AIRWORTHINESS DIRECTIVE

编号: CAD2010-MULT-28

一. 标题: 检查并拆除 Spectrolab Nightsun XP 探照灯

下图为检查区域的图示：

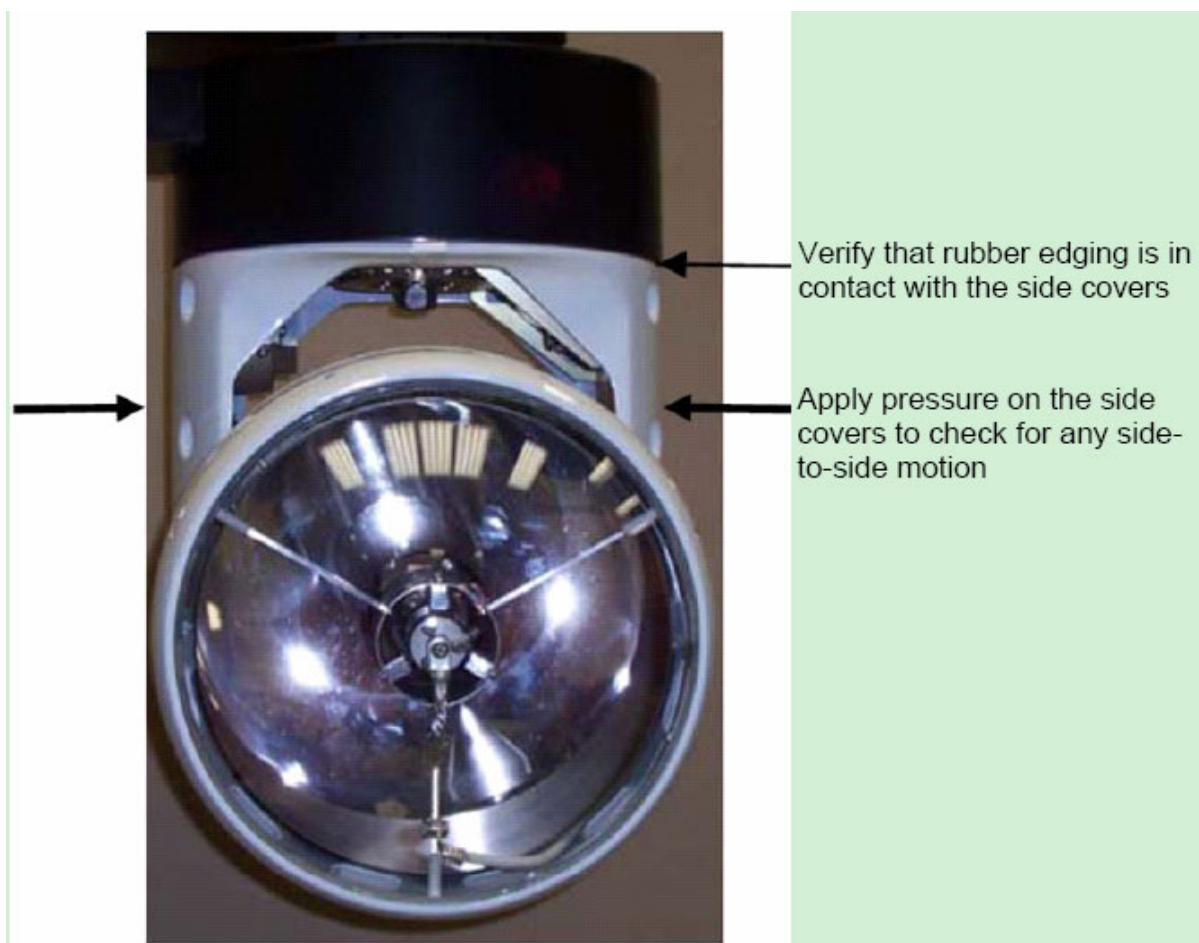
(1.1) 对探照灯顶部套筒橡胶边缘(P/N 033381)与侧边封套(P/N 033286)之间的间隙进行目视检查。橡胶边缘应该物理贴合侧边封套；

(1.2) 试着向一侧移动探照灯。顶部套筒橡胶边缘(P/N 033381)与侧边封套(P/N 033286)之间不应该存在间隙，也不应该感觉到移动。

2. 如果在上述任一检查中发现缺陷存在，在检查后的下一次飞行前，拆除探照灯组件，并联系相关制造商或设计商。
